Vorlage der Verwaltung	Fachbereich: Bildung und Soziales	Datum: 21.02.2025	Genehmigungsvermerk
Tagesordnungspunkt 1.5	Bezeichnung der Vorlage: Rechtsanspruch in der Offenen Ganztagsgrundschule hier: Umbauplanung der Grundschulen		Datum: 27.02.2025
Vorlage-Nr: VO/0022/25			Bürgermeister: Gez. Pape
Zu beraten im:			
Ö/N	Datum	Gremium	
Ö	11.03.2025	Ausschuss für Bildung, Integration, Soziales, Kultur, Demographie und Sport (BISKDS)	
Ö	01.04.2025	Ausschuss für Wohnen, Bauen, Vergaben und Liegenschaften (WBVL)

GsM - Grundschule Merbeck Stadt Wegberg FB Gebäudewirtschaft Baureihe: Konzeptstudie Projekt: Grundriss Erdgeschoss Objekt: Erich Kästner Schilla - Heidecker Merbeck Bauser: Stadt Wegberg, Dr. Ruppmeier Bauser: 41644 Wegberg Datum: 21.01.25, Mrs. A. Maßstab: 1:100	
GsM	3

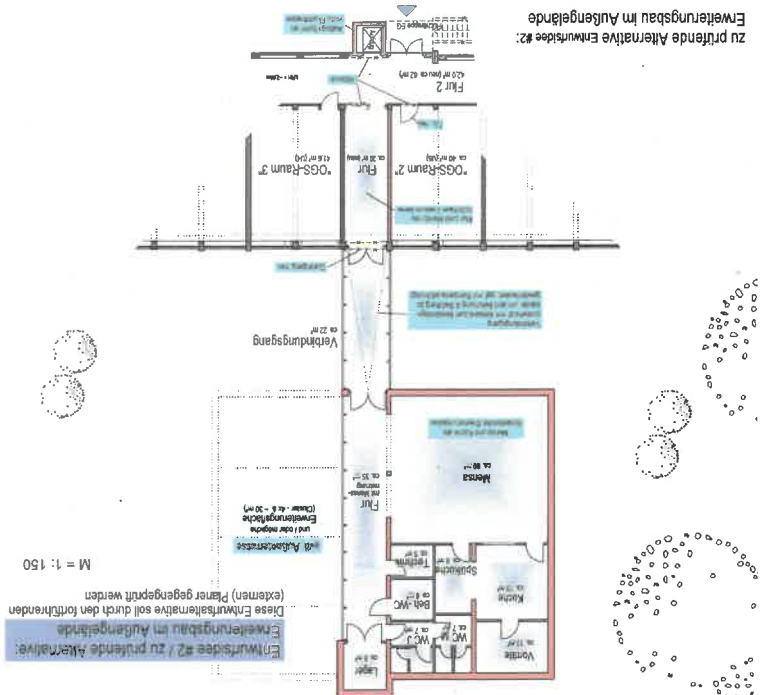
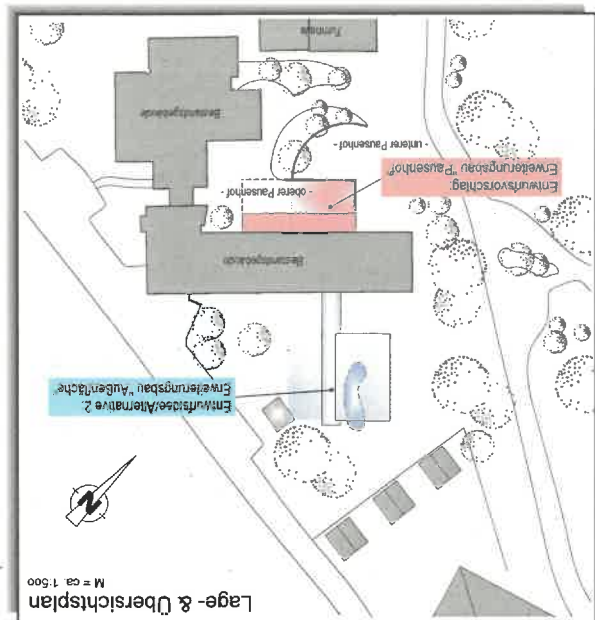
3. Grundschule Merbeck (Plan 3 der Anlage)

- Die „kleine“ Lösung ohne Neubau wurde als Variante ausgewählt.
- Auf den als ‚Container‘- bzw. Fertig-/Modulbau konzipierten Anbau wird verzichtet; statt der vorgesehenen 4 Differenzierungsbereiche werden nur die zwei neuen Differenzierungsräume zwischen Klasse 3 und 4 mit je ~ 13 m² geschaffen.
- Das Büro „Rektorat“ kann als 3. kleiner Differenzierungsraum oder als Besprechungsraum mit 16 m² genutzt werden, eine Lerninsel im Flur ermöglicht weitere Differenzierung.
- Ein neues, vergrößertes Lehrerzimmer mit 2 multifunktionalen, flexiblen Arbeitsplätzen wird in einer Größe von 60 m² geschaffen.

- Ein Arbeitsvorbereitungsraum mit Lehrerfächern und Kopierer (ehem. Kartenraum) mit ~ 10 m² wird geschaffen.
- Alle Klassen werden multifunktional ausgestattet (zum Großteil schon vorhanden).
- Eine Lerninsel und ein Kommunikationsbereich im Bereich des Foyer sollen eingerichtet werden. Hier ist jedoch die Abstimmung mit den Anforderungen des Brandschutzes erforderlich.
- Die WC-Anlagen für das Lehrpersonal müssen saniert werden.
- Der Mittagsbereich erfährt nur wenige Änderungen, z.B. den Türanschlag Abstellraum drehen, ansonsten ist der bestehende Ausbau ausreichend.
- Das Hausmeisterbüro (ehemals im Büro „Rektorat“) wird in das ehemalige OGS-Büro verlegt.

- Es sind auch erforderliche Renovierungsarbeiten gem. Liste des Kostenrahmens eingeplant.
- Die Schule wird größtenteils barrierefrei / schwellenfrei.

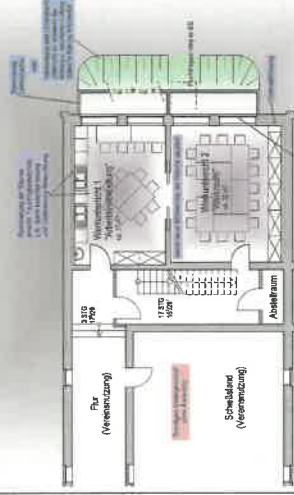
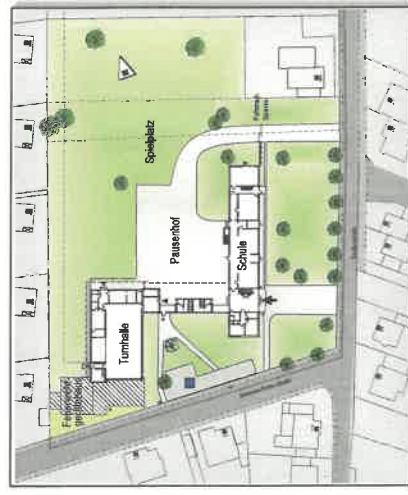
4. Grundschule Rath-Anhoven (Plan 4 der Anlage)

- Die „kleine“ Lösung ohne Neubau wurde als Variante ausgewählt.
- Auf den aufwendigen Mensa-Neubau wurde aus Kostengründen verzichtet. Die Räumlichkeiten reichen nach Ergänzungen und Umbaumaßnahmen für Schule und OGS aus. Ein behindertengerechter Aufzug zur Schaffung eines barrierefreien Obergeschosses wird aus den gleichen Gründen zunächst nicht vorgesehen, eine Nachrüstung ist aber später möglich und wurde daher im Plan einkizziert.

- Alle Klassen werden multifunktional ausgestattet. Die Klassenräume sind mit ~ 59 m² klein, jedoch jeweils mit separatem Nebenraum (~ 11 m²) und Vorraum (~ 8 m²), wobei die Klasse 1 keinen Vorraum hat.

- Die Nebenräume sollen mit schallgedämmter Glaswand zum separierten Arbeiten unter Beaufsichtigung ertüchtigt werden.
- Die Vorräume sollen als Lerninsel, Lesecke und als Kommunikationsbereich genutzt werden. Das setzt voraus, dass Flurbereiche dann mit Garderobe und Tornisterfächern ausgestattet werden. Hierzu ist die Abstimmung mit den Anforderungen des Brandschutzes erforderlich.

- Die OGS- Küche (~ 63 m²) verbleibt am bisherigen Standort. Der Raum wird von Schränken und Gefriertruhen befreit, so dass mehr Raumfläche zur Verfügung steht. In der jetzigen Garderobe der Klasse 1 soll ein Abstellraum hierfür neu geschaffen werden.
- Der Verwaltungstrakt wird saniert:
 - separates Büro für Schulleitung / Rektorat mit Besprechungsmöglichkeit Lehrer-Eltern, ~ 18 m²
 - Sekretariat und OGS-Büro, ggf. multifunktional nutzbar, ~ 24 m²
 - Pantry (bisher ebenfalls dort vorh.) wird vom Büro des Hausmeisters abgetrennt, so dass Nutzung für alle möglich ist.
 - WC-Anlagen (innen) werden saniert, Pausenhof-WCs ohne Änderung.

- Behindertengerechtes WC mit Klappliege (vormals eher als Notbehelf im HM-Büro)
 - Lehrer-WC Herren
 - Schaffung eines Putzmittelraumes.
- Eine barrierefreier Zugang zum Gebäude wird geschaffen.

- Der Verwaltungstrakt wird saniert. Es entsteht ein vergrößertes Lehrerzimmer mit Platz für die OGS-Mitarbeitenden mit zwei flexiblen, multifunktionalen Arbeitsplätzen und Lehrerfächern (~ 43 m²) und zusätzlich ein Arbeitsvorbereitungsraum mit Kopierer (~ 8 m²).
- Die WC-Anlagen (innen) werden saniert.
 - WC-Mädchen und Jungen inkl. kleiner Putzmittel-Nische mit Ausgussbecken und neuer Türe
 - Lehrer-WC Damen wird saniert.
- Der Medienraum mit ~ 30 m² wird zur multifunktionalen Nutzung (Differenzierung, Medienraum) hergerichtet.

- Die Werkräume werden saniert. Ein Abbruch der Lichtschächte und die Öffnung für bessere Belichtung und Belüftung durch eine Abböschung werden geprüft. Ein Einbau einer einfachen Belüftungsanlage zur Sicherstellung eines automatisierten Luftaustausches wird vorgenommen. Es erfolgt eine Innendämmung der Räume zur Verbesserung des Raumklimas und als Feuchtigkeitsschutz. Die Beleuchtung ist zu erneuern.

- Es sind auch erforderliche Renovierungsarbeiten gem. Liste des Kostenrahmens eingeplant.
- Die Schule wird **im EG** barrierefrei / schwellenfrei.
